**Avis sur le projet de centrale photovoltaïque au sol de
Vignory (52) porté par la société SOLEFRA 25 SAS**

n°MRAe 2023APGE109

Nom du pétitionnaire	SOLEFRA 25 SAS
Commune	Vignory
Département	Haute-Marne (52)
Objet de la demande	Projet de centrale photovoltaïque au sol
Date de saisine de l'Autorité environnementale :	18/08/22

Figure 3 – plan du projet avec les 6 zones dont 4 clôturées pour le pâturage ovin

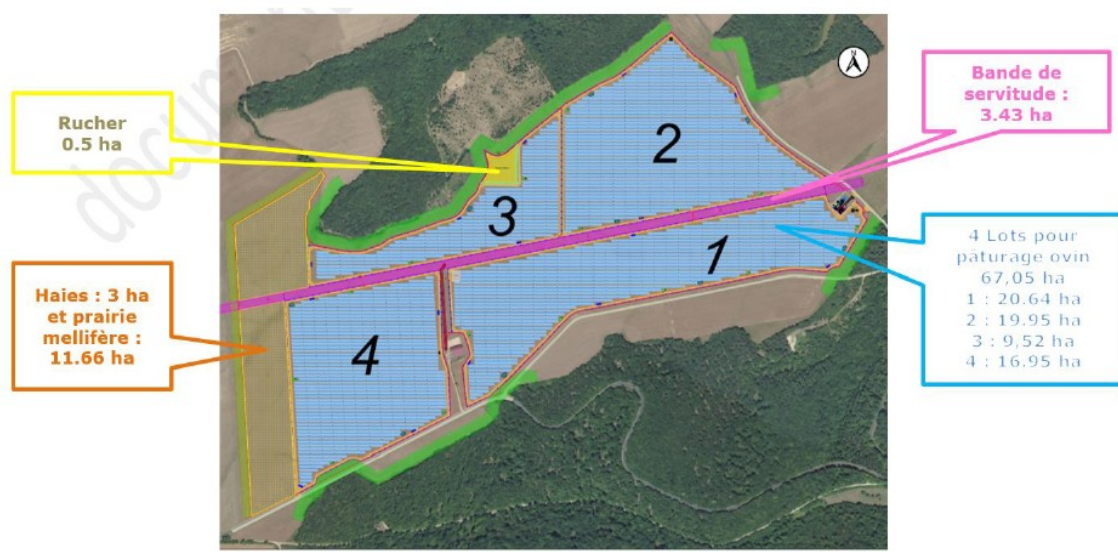
L'Ae signale des incohérences dans les chiffres du dossier et du schéma de la figure 3, puisque selon ce schéma, la surface de pâturage serait de 67,05 ha et la somme des surfaces en jeu de 82,7 ha, au lieu de 64,3 ha et 76,4 ha mentionnés dans le dossier.

L'Ae recommande de mettre en cohérence les chiffres mentionnés dans le dossier et sur les schémas.

Figure 4 – mesures de réduction (plantation de haies) de l'impact paysager

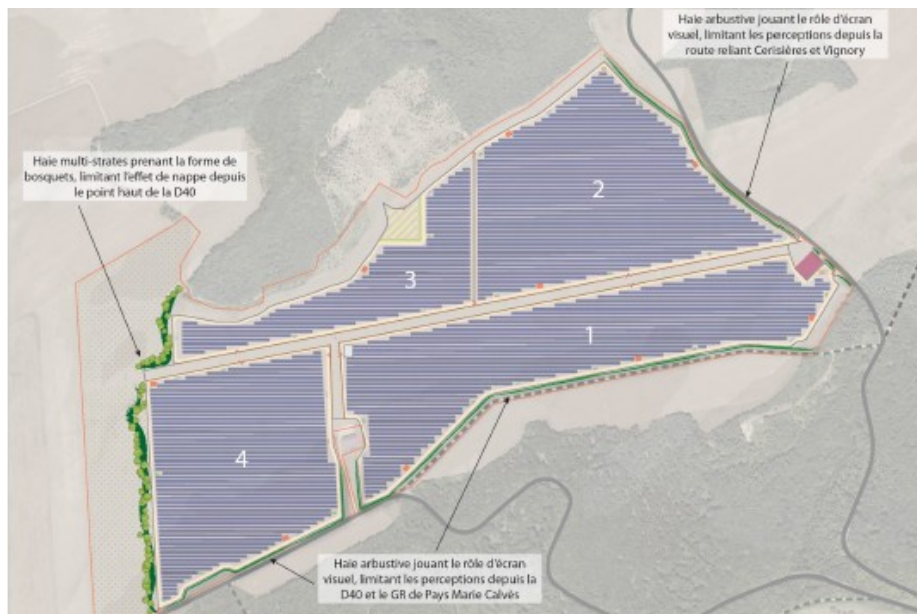
Toutefois, l'Ae considère que certaines précautions sont nécessaires au cours de la plantation de ces haies, pour que leur impact paysager soit rapidement perçu et que leur pérennité soit assurée.

- **s'assurer que les plants composant les haies entourant le projet soient suffisamment hauts dès leur plantation pour masquer rapidement la vue directe sur les panneaux, d'essences locales adaptées au sol, au climat local et au réchauffement climatique et que leur reprise soit surveillée avec soin ;**
- **porter une attention particulière au choix des espèces implantées, en évitant de planter des essences susceptibles de déclencher ou d'amplifier des allergies respiratoires ;**
- **enterrer les citernes ou en cas d'impossibilité, retenir, comme pour les locaux techniques, une teinte gris-brun ou a minima sombre.**
